**Für eine 3. Beteiligung zum RPD vorgesehene Änderungen**

**Hier: Änderungen der graphischen Darstellung im Kreis Kleve im Vergleich zur Fassung gemäß Regionalratsbeschluss vom 23.06.2016 (ohne gesondert aufgeführte Änderungen der Windenergiebereiche und der Verkehrsdarstellungen)**

### Ä3BT-Kranenburg Nr. 01

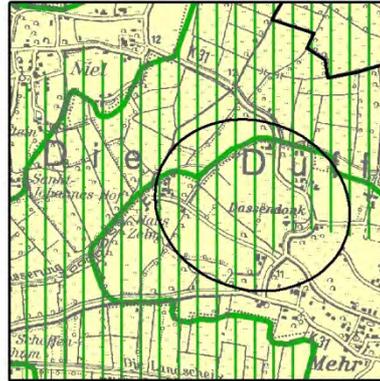
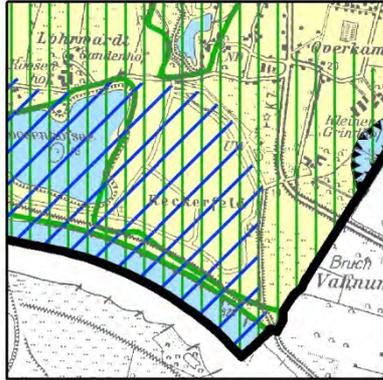
Die Reduzierung des BSN im Gebiet der Gemeinde Kranenburg erfolgt auf der Grundlage neuerer Erkenntnisse zur Schutzwürdigkeit der Flächen. Da der Bereich überwiegend durch Ackerland und intensive Weidewirtschaft geprägt ist, wie durch die Landwirtschaftskammer vorgetragen wurde, soll er als BSLE dargestellt werden. Aufgrund dieser Änderung der zeichnerischen Darstellung sollen – als nicht wesentliche Beikartenänderung – auch die entsprechenden Darstellungen in den Beikarten 4 D und 4 E vor einem Aufstellungsbeschluss noch geändert werden.

## Ä3BT-Rees Nr.01

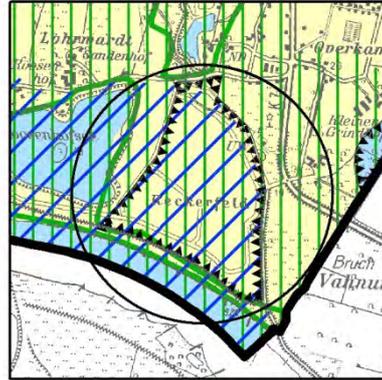
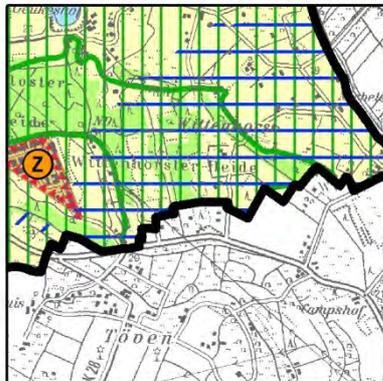
Die Rekultivierung des BSAB KLE19 wird nicht bis zum Stichtag 31.12.2017 abgeschlossen sein. Damit sind die Voraussetzungen für die Rücknahme einer BSAB-Darstellung gemäß Kapitel 7.2.12.2.2 der Begründung zum RPD-Entwurf nicht erfüllt.

## Ä3BT-Rees Nr.02

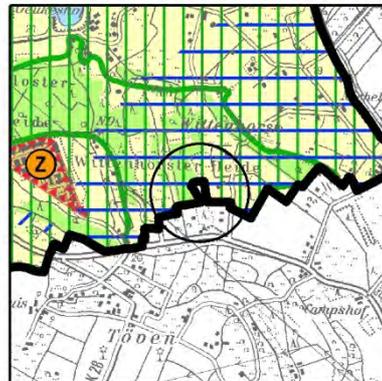
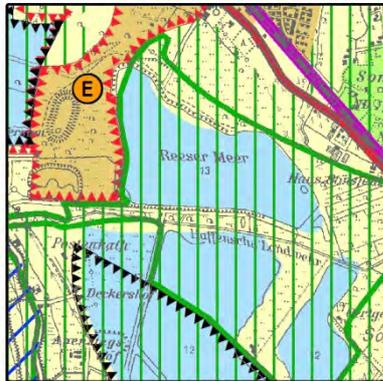
Die Änderung erfolgt auf der Grundlage des aktualisierten Grenzverlaufes für das Gebiet der Stadt Rees. Die Darstellung des BSN wird somit auf der Grundlage der dort für die Darstellung vorhandenen Kriterien zur Darstellung von BSN (Biotopverbundflächen herausragender Bedeutung mit der Kennung „VB-D-4204-0007, Grünland-Wald-Komplex in der Wittenhorster Heide“ und das Naturschutzgebiet „Übergangsmoor in der Wittenhorster Heide“) geringfügig reduziert.

Aufgrund dieser Änderung der zeichnerischen Darstellung sollen – als nicht wesentliche Beikartenänderung – auch die entsprechenden Darstellungen in den Beikarten 4 D und 4 E vor einem Aufstellungsbeschluss noch geändert werden.

## Ä3BT-Rees Nr.03

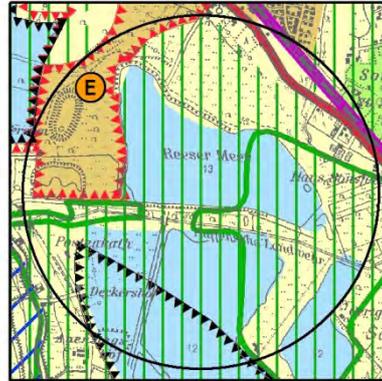
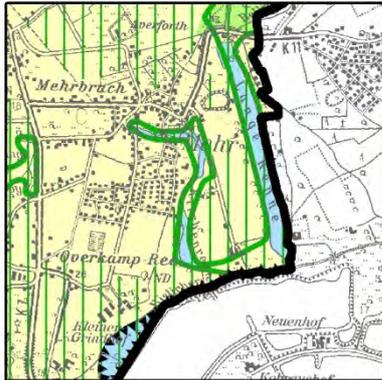
Die Reduzierung des BSN im Gebiet der Stadt Rees und innerhalb des Vogelschutzgebietes „Untere Niederrhein“ erfolgt auf der Grundlage des Freizeit- und Erholungskonzeptes, das im Landschaftsplan des Kreises Kleve festgelegt ist. Direkt östlich an den im RPD-Entwurf angrenzenden Allgemeinen Siedlungsbereich für Ferien- und Freizeitanlagen, sieht das Konzept eine Trennung der Bereiche für den Naturschutz und die Freizeit- und Erholungsnutzungen vor. Im Landschaftsplan des Kreises Kleve ist daher für den naturschutzwürdigen Bereich nördlich und südlich der „Haffenschen Landwehr“ ein Naturschutzgebiet festgesetzt worden, während der östlich daran angrenzende Teilbereich als Schwerpunkt für die landschaftsorientierte Freizeit- und Erholungsnutzung vorgesehen und daher als Landschaftsschutzgebiet festgesetzt ist. Der Regionalplan Düsseldorf vollzieht diese Trennung nach. Der BSN wird daher bis zur Grenze des Naturschutzgebietes zurückgenommen und stattdessen als BSLE dargestellt.

Aufgrund dieser Änderung der zeichnerischen Darstellung sollen – als nicht wesentliche Beikartenänderung – auch die entsprechenden Darstellungen in den Beikarten 4 D und 4 E vor einem Aufstellungsbeschluss noch geändert werden.

## Ä3BT-Rees Nr.04

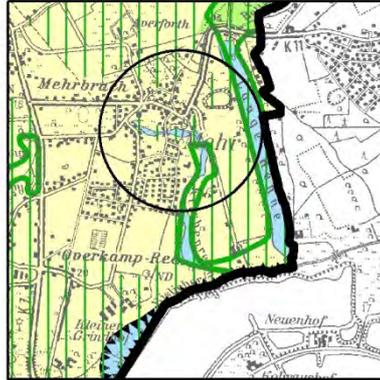
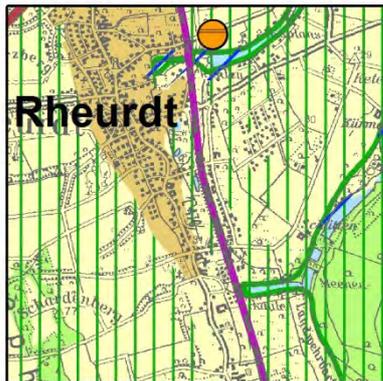
Ein Teilbereich des Bereiches zum Schutz der Natur erstreckt sich weit in die Ortslage hinein und wird daher zurückgenommen. Der BSN wird somit reduziert, um kleinflächige Überlagerungen mit baulich geprägten Bereichen zurückzunehmen. Bei der überwiegenden Darstellung des BSN soll es bleiben, da sich gemäß Biotopkataster des LANUV naturschutzwürdige Bereiche innerhalb der Abgrenzung befinden.

Aufgrund dieser Änderung der zeichnerischen Darstellung sollen – als nicht wesentliche Beikartenänderung – auch die entsprechenden Darstellungen in den Beikarten 4 D und 4 E vor einem Aufstellungsbeschluss noch geändert werden.

## Ä3BT-Rheurdt Nr.01

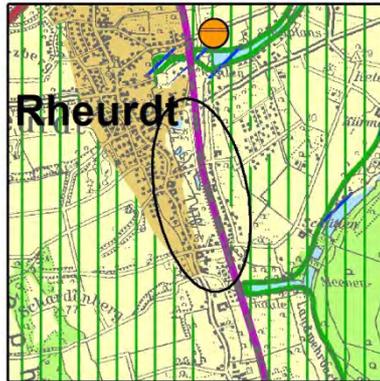
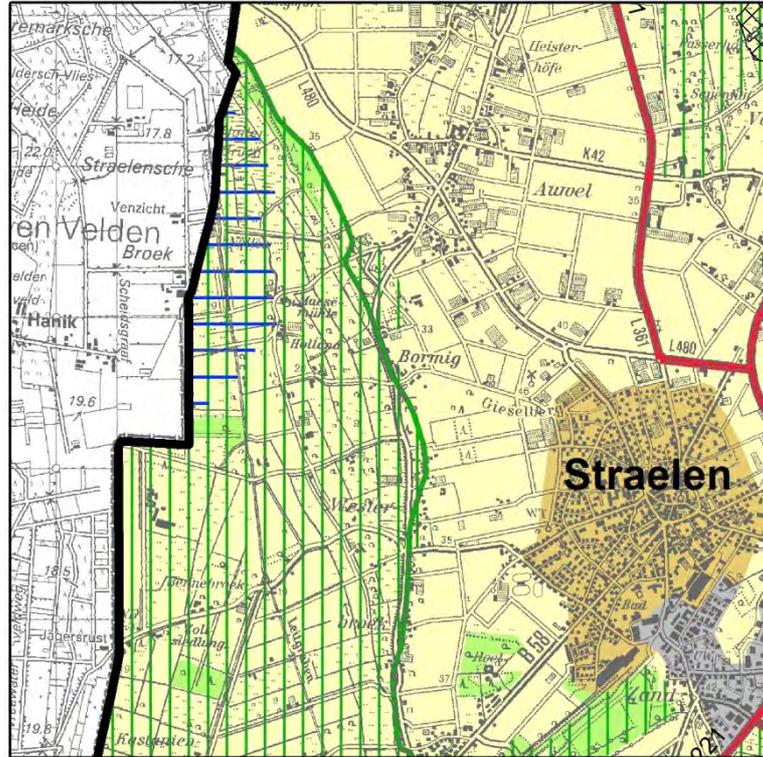
Die Rücknahme des BSLE im Gebiet der Gemeinde Rheurdt erfolgt, da durch die Darstellung des kleinräumigen BSLE die vorhandene Bebauung überlagert wird.

Aufgrund dieser Änderung der zeichnerischen Darstellung soll – als nicht wesentliche Beikartenänderung – auch die entsprechende Darstellung in der Beikarte 4 E vor einem Aufstellungsbeschluss noch geändert werden.

# Ä3BT-Straelen Nr.01

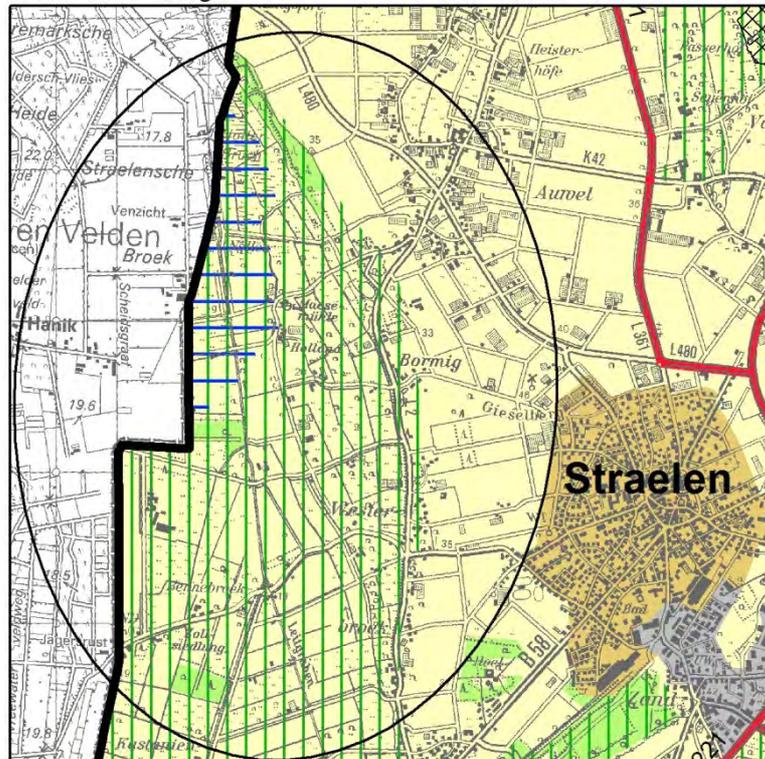
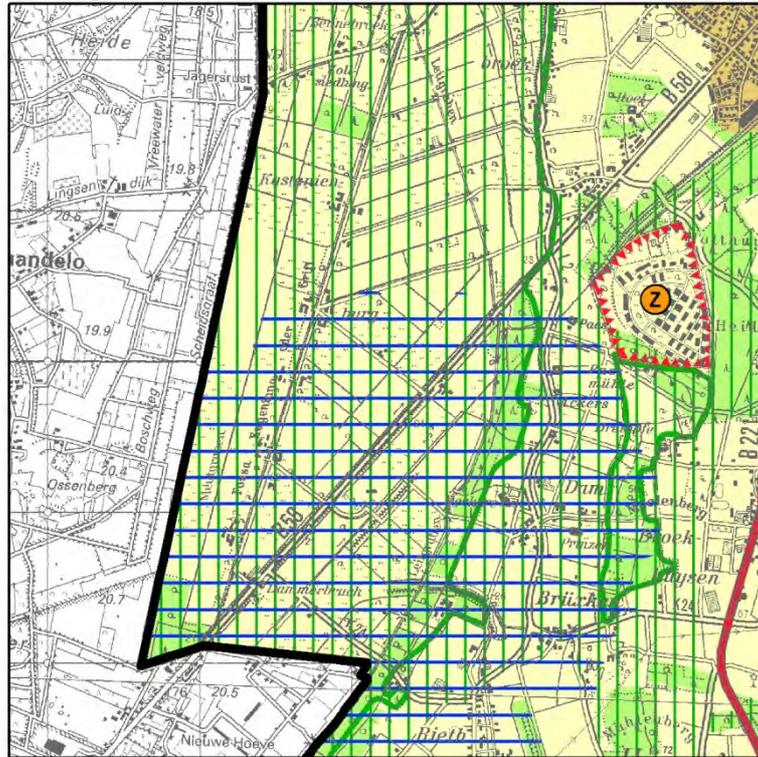
Die Reduzierung des BSN im Gebiet der Stadt Straelen erfolgt auf der Grundlage neuerer Erkenntnisse zur Schutzwürdigkeit der Flächen, die im Nachgang der Erörterung durch die untere Naturschutzbehörde in Zusammenarbeit mit dem Landesamt für Natur, Umwelt und Verbraucherschutz NRW festgestellt wurde. Da im Landschaftsplan eine Festsetzung als Landschaftsschutzgebiet mit besonderen Festsetzungen bereits erfolgt ist, wird für die Sicherung des Biotopverbundes eine Darstellung als BSLE als ausreichend erachtet, um den Biotopverbund hinreichend zu sichern. Daher wird der BSN zu einem BSLE geändert.

Aufgrund dieser Änderung der zeichnerischen Darstellung sollen – als nicht wesentliche Beikartenänderung – auch die entsprechenden Darstellungen in den Beikarten 4 D und 4 E vor einem Aufstellungsbeschluss noch geändert werden.

## Ä3BT-Straelen Nr.02

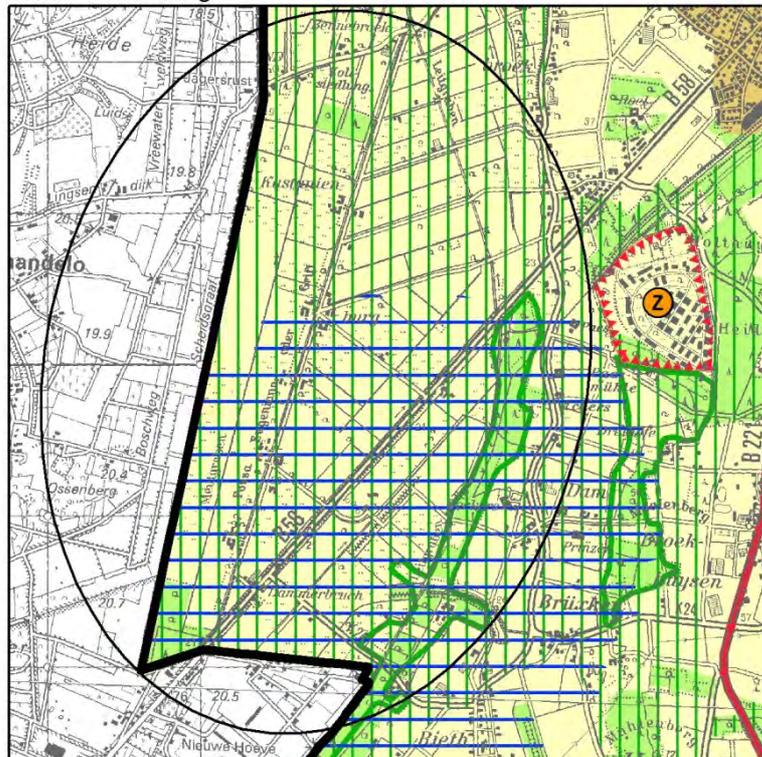
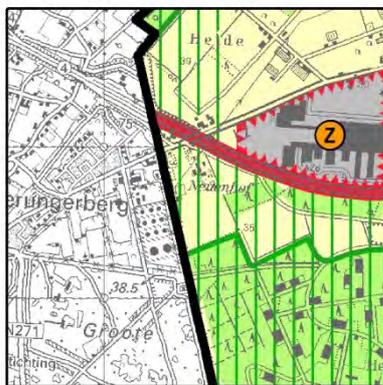
Die Reduzierung des BSN im Gebiet der Stadt Straelen erfolgt auf der Grundlage

neuerer Erkenntnisse zur Schutzwürdigkeit der Flächen, die im Nachgang der Erörterung durch die untere Naturschutzbehörde in Zusammenarbeit mit dem Landesamt für Natur, Umwelt und Verbraucherschutz NRW festgestellt wurde. Da im Landschaftsplan eine Festsetzung als Landschaftsschutzgebiet mit besonderen Festsetzungen bereits erfolgt ist, wird für die Sicherung des Biotopverbundes eine Darstellung als BSLE als ausreichend erachtet, um den Biotopverbund hinreichend zu sichern. Daher wird der BSN zu einem BSLE geändert.

Aufgrund dieser Änderung der zeichnerischen Darstellung sollen – als nicht wesentliche Beikartenänderung – auch die entsprechenden Darstellungen in den Beikarten 4 D und 4 E vor einem Aufstellungsbeschluss noch geändert werden

### Ä3BT-Straelen Nr.03

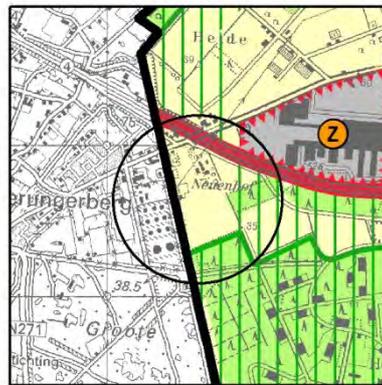
Der BSLE im Gebiet der Stadt Straelen, der ursprünglich für die Realisierung einer Grünbrücke über die A 40 zur Sicherung eines überregional bedeutsamen Wildtierkorridors dargestellt worden war, wird gestrichen. Die untere Naturschutzbehörde des Kreises Kleve sowie das LANUV sind sich einig darüber, dass an dieser Stelle eine Sicherung und Entwicklung von Natur und Landschaft nicht erforderlich ist.

Aufgrund dieser Änderung der zeichnerischen Darstellung soll – als nicht wesentliche Beikartenänderung – auch die entsprechende Darstellung in der Beikarte 4 E vor einem Aufstellungsbeschluss noch geändert werden.

## Ä3BT-Uedem Nr.01

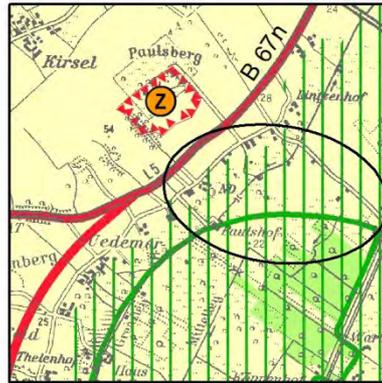
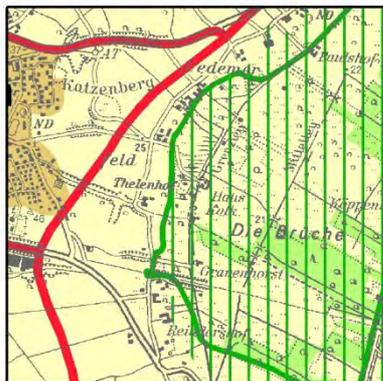
Der BSN im Gebiet der Gemeinde Uedem wird zurückgenommen. Gegenüber dem innerhalb des BSN liegenden naturschutzwürdigen Bereich, ist der Teilbereich, der für die Streichung vorgesehen ist, durch intensive ackerbaulicher Nutzung geprägt, womit die Voraussetzungen für die Darstellung eines BSN entfallen. Die Darstellung wird durch einen BSLE ersetzt.

Aufgrund dieser Änderung der zeichnerischen Darstellung sollen – als nicht wesentliche Beikartenänderung – auch die entsprechenden Darstellungen in den Beikarten 4 D und 4 E vor einem Aufstellungsbeschluss noch geändert werden.

## Ä3BT-Uedem Nr.02

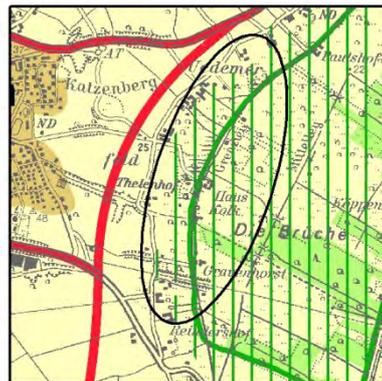
Der BSN im Gebiet der Gemeinde Uedem wird zurückgenommen und als BSLE dargestellt. Der Kernbereich des Biotopverbundes befindet sich östlich angrenzend innerhalb der Darstellung BSN. Gegenüber dem innerhalb des BSN liegenden naturschutzwürdigen Bereich ist der Teilbereich, der für die Streichung vorgesehen ist, durch intensive landwirtschaftliche Nutzung und bauliche Anlagen geprägt, womit die Voraussetzungen für die Darstellung eines BSN entfallen.

Aufgrund dieser Änderung der zeichnerischen Darstellung sollen – als nicht

wesentliche Beikartenänderung – auch die entsprechenden Darstellungen in den Beikarten 4 D und 4 E vor einem Aufstellungsbeschluss noch geändert werden.

### Ä3BT-Uedem Nr.03

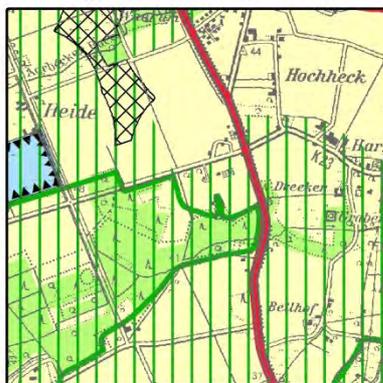
Der BSN im Gebiet der Gemeinde Uedem wird zurückgenommen und als BSLE dargestellt. Der Kernbereich des Biotopverbundes befindet sich östlich angrenzend innerhalb der Darstellung BSN. Gegenüber dem innerhalb des BSN liegenden naturschutzwürdigen Bereich ist der Teilbereich, der für die Streichung vorgesehen ist, durch intensive landwirtschaftliche Nutzung geprägt, wie von der Landwirtschaftskammer vorgetragen wurde.

Aufgrund dieser Änderung der zeichnerischen Darstellung sollen – als nicht wesentliche Beikartenänderung – auch die entsprechenden Darstellungen in den Beikarten 4 D und 4 E vor einem Aufstellungsbeschluss noch geändert werden.

### Ä3BT-Wachtendonk Nr.01

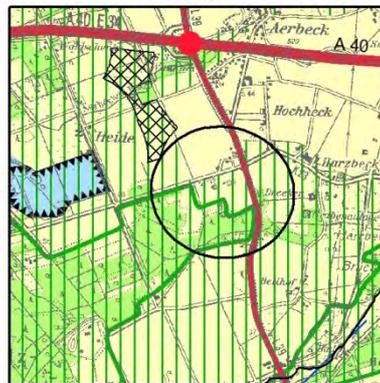
Die Darstellung des BSN wird an die Abgrenzung der Biotopverbundfläche

herausragender Bedeutung mit der Kennung „VB-D-4702-896“ und der Bezeichnung „Teilflächen des VSG Schwalm-Nette-Platte mit Grenzwald und Meinweg“ angepasst. Im Ergebnis erfolgt eine kleinflächige Erweiterung des BSN. Aufgrund dieser Änderung der zeichnerischen Darstellung sollen – als nicht wesentliche Beikartenänderung – auch die entsprechenden Darstellungen in den Beikarten 4 D und 4 E vor einem Aufstellungsbeschluss noch geändert werden.

### Ä3BT-Wachtendonk Nr.02

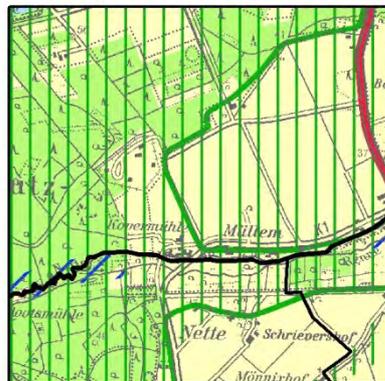
Der Bereich zum Schutz der Landschaft und die landschaftsorientierte Erholung im Gebiet der Gemeinde Wachtendonk wird gestrichen. Die Sicherung und Entwicklung des Baches kann durch die Landschaftsplanung bzw. die Bauleitplanung erfolgen. Aufgrund dieser Änderung der zeichnerischen Darstellung soll – als nicht wesentliche Beikartenänderung – auch die entsprechende Darstellung in der Beikarte 4 E vor einem Aufstellungsbeschluss noch geändert werden.

## Ä3BT-Wachtendonk Nr.05

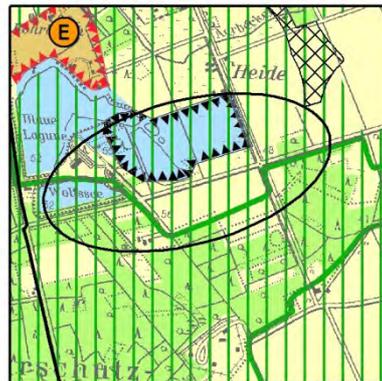
Der an den Siedlungsrand der Gemeinde Wachtendonk angrenzende BSN vollzieht den Verlauf des Fließgewässers Schleck nach, ist aber durch intensive Freizeit- und Naherholungsnutzungen geprägt. Daher soll der BSN in diesem Teilbereich zurückgenommen werden und durch die Festlegung BSLE ersetzt werden. Die Änderung wurde im Rahmen der Beteiligung zum Regionalplan Düsseldorf von der Stadt Kevelaer und der unteren Naturschutzbehörde des Kreises Kleve angeregt sowie durch das LANUV NRW bestätigt.

Aufgrund dieser Änderung der zeichnerischen Darstellung sollen – als nicht wesentliche Beikartenänderung – auch die entsprechenden Darstellungen in den Beikarten 4 D und 4 E vor einem Aufstellungsbeschluss noch geändert werden.

## Ä3BT-Wachtendonk Nr.06

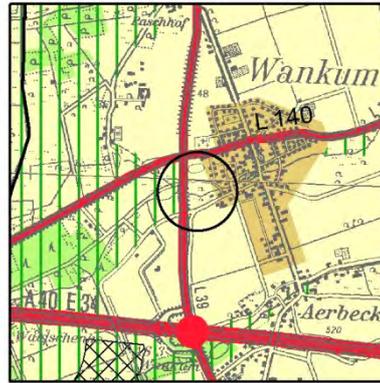
Der BSN im Gebiet der Gemeinde Wachtendonk wird auf die Grenze des Vogelschutzgebietes (VSG) „Schwalm-Nette-Platte mit Grenzwald und Meinweg“ zurückgenommen und wie im ersten Entwurf des Regionalplans Düsseldorf als BSLE dargestellt. Der Kernbereich des Biotopverbundes herausragender Bedeutung, das VSG, liegt weiterhin innerhalb der Abgrenzung BSN, während die

Puffer- und Verbindungsflächen zum VSG innerhalb des BSLE liegen. Die Änderung wurde im Rahmen der Beteiligung zum Regionalplan Düsseldorf von der Gemeinde Wachtendonk und der unteren Naturschutzbehörde des Kreises Kleve angeregt sowie durch das LANUV NRW bestätigt.

Aufgrund dieser Änderung der zeichnerischen Darstellung sollen – als nicht wesentliche Beikartenänderung – auch die entsprechenden Darstellungen in den Beikarten 4 D und 4 E vor einem Aufstellungsbeschluss noch geändert werden.

### Ä3BT-Wachtendonk Nr.07

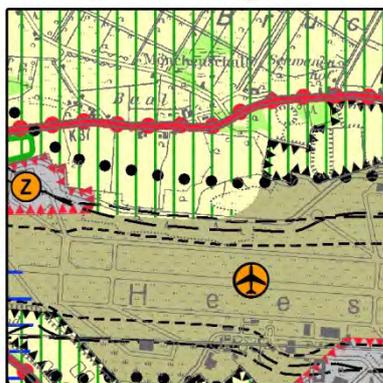
Der an den Siedlungsrand der Gemeinde Wachtendonk angrenzende BSLE vollzieht den Verlauf des Dorfbachs nach, ist aber bereits intensiv durch bauliche Anlagen geprägt. Daher soll der BSN in diesem Teilbereich zurückgenommen werden und durch die Festlegung BSLE ersetzt werden.

Aufgrund dieser Änderung der zeichnerischen Darstellung soll – als nicht wesentliche Beikartenänderung – auch die entsprechend Darstellung in der Beikarte 4 E vor einem Aufstellungsbeschluss noch geändert werden.

### Ä3BT-Weeze Nr.01

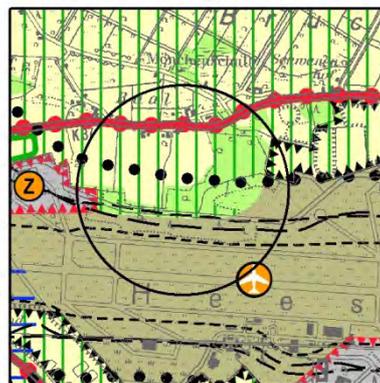
Die bislang nicht berücksichtigte Fläche nördlich des Flughafen Weeze wird nach Überprüfung der Walddarstellungen entsprechend den Kriterien zur Darstellung von Wald in Kap. 7.2.2 der Begründung wieder als Waldbereich dargestellt, da dieser hier faktisch vorhanden und größer als 10 ha ist.

Hinweis: Aufgrund dieser Änderung der zeichnerischen Darstellung sollen – als nicht wesentliche Beikartenänderung – auch die entsprechenden Darstellungen in der Beikarte 4f vor einem Aufstellungsbeschluss noch geändert werden.
